**VERSLAG VAN EEN GELIJKVORMIGHEIDSONDERZOEK VOOR INGEBRUIKNAME EN/OF CONTROLEBEZOEK
VAN EEN ELEKTRISCHE INSTALLATIE OP LAAGSPANNING EN ZEER LAGE SPANNING****Algemene gegevens**

Plaats van het onderzoek:	Geelsebaan 96 , 3980 TESSENDERLO				
Eigendom van:	/				
Opdrachtgever:	Smeets Catrice, Weerstandslaan 3, 3500 HASSELT				
Type lokalen:	Woning	DNB:	/	Tarief:	Dubbeluurtarief
EAN-code installatie:	541 44	Nr. teller:	12726365	Index:	D 12783,0 n 33081,0 kWh
Installateur:	/				
BTW-nr.:	/	Of ID-kaartnr:	/	Uitgereikt te:	/ op /
Agent-bezoeker:	Jorn Michielsens				Datum onderzoek: 03/03/2020

Overeenkomstig de voorschriften van het Algemeen Reglement op de Elektrische Installaties (A.R.E.I.) - Interne procedure QPRO/ELE/001	
Type keuring:	Art. 276bis Verkoop van een wooneenheid
Bijkomende info:	/
Herkeuring op:	/
Bescherming tegen elektrische schokken bij onrechtstreekse aanraking: Art. 86 Huishoudelijke lokalen of plaatsen (net TT - voeding van de elektrische installatie via elektrische teller)

Extra inbreuken en/of bijkomende uitleg:

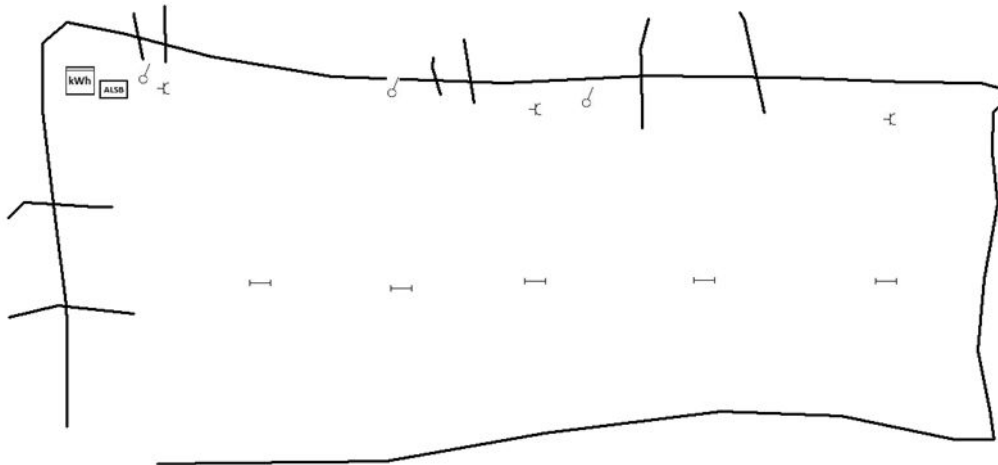
- 4,03 bord inkom
- 7,05 bord inkom
- 8,09 bord inkom
